## Beilage 4.1

Gewässer	Zulg	Gewässer-Nr.	548
Gemeinden	Heimberg, Steffisburg	Projekt-Nr.	1219
Erfüllungspflichtiger	Gemeinde Heimberg, Gemeinde Steffisburg		
Projekt vom	April 2021		
Revidiert

## Mitwirkungsbericht

# Hochwasserschutz und Längsvernetzung Zulg Heimberg

Anhang B Beilageplan Mitwirkungseingabe Nr. 21 und 24 (Eingebende Nr. 8)

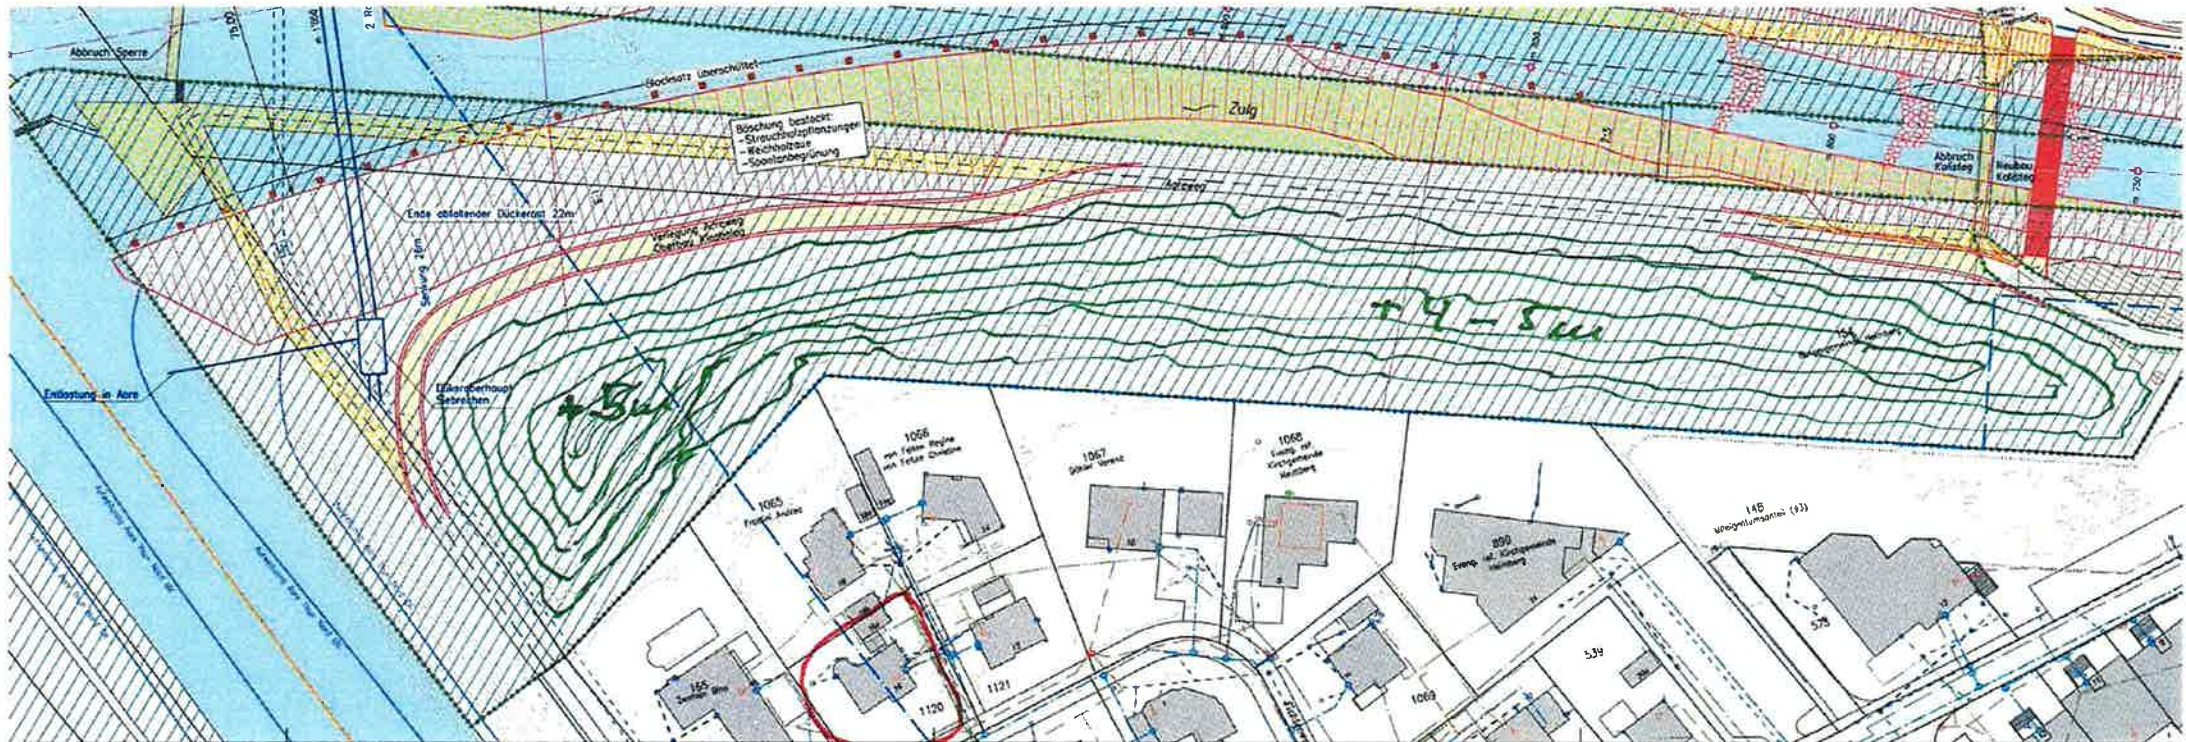
Nummer	Eingebende	Thema	Mitwirkungseingabe	Stellungnahme / Input	ist bereits berücksichtigt	wird berücksichtigt			Bauprojekt
						ja	nein	prüfen	
21	8	Lärm	Zur Lärmreduktion soll zwischen dem Aareweg und der Siedlung ein Erd- oder Kiehhügel aufgeschüttet werden (vgl. Beilageplan im Anhang B). Dieser sollte eine ungefähre Höhe von fünf Metern haben, damit die Siedlung effektiv vor dem Lärm geschützt werden kann. So würden die Anwohner vor allem vor dem Lärm geschützt werden. Der Hügel sollte in der Folge wie geplant mit Büschen bepflanzt werden, da die Büsche den Lärmschutz zusätzlich erhöhen. Die Erstellung des Hügels sollte keinen allzugrossen Aufwand darstellen, da bei der Aufweitung der Zulug genügend Material abgetragen wird, welches so direkt wiederverwendet werden kann.	Für einen derart massiven Eingriff in den Wald bedarf es zunächst das Einverständnis des Grundeigentümers. Im vorliegenden Fall ist das die Burggemeinde Heimberg. Weiter sind Rodungen gemäss dem Bundesgesetz über den Wald (Waldgesetz, WaG) grundsätzlich verboten. Für die Erstellung eines Erd- oder Kiehhügel liegt gem. Art. 5 WaG keine Voraussetzung für eine Ausnahmegewilligung vor. Deswegen muss, auch wenn die Burggemeinde einverstanden wäre, im Rahmen des Bauprojektes die Erstellung eines Lärmschutzdammes bei den waldrechtlichen Fachstellen abgeklärt werden. Die Erfolgchancen für ein solches Gesuch sind als sehr gering einzustufen.			x	x

24	8	Lärm	Der inoffizielle Weg entlang der Liegenschaften darf nicht wieder erstellt werden (vgl. Beilage im Anhang B). Eine ebene Fläche zur Wald- und Heckenpflege zwischen den Zäunen und dem geplanten Hügel kann akzeptiert werden. Es darf jedoch kein offizieller Weg entlang den Liegenschaften erstellt werden.	Die Sperrung dieses Trampelpfades auf der Parzelle 154 liegt im Ermessen des Grundeigentümers. Das Wasserbauplanverfahren beinhaltet keine gesetzliche Grundlage, einen solchen inoffiziellen Weg zu unterbinden, zumal er ausserhalb des Projektperimeters liegt.		x
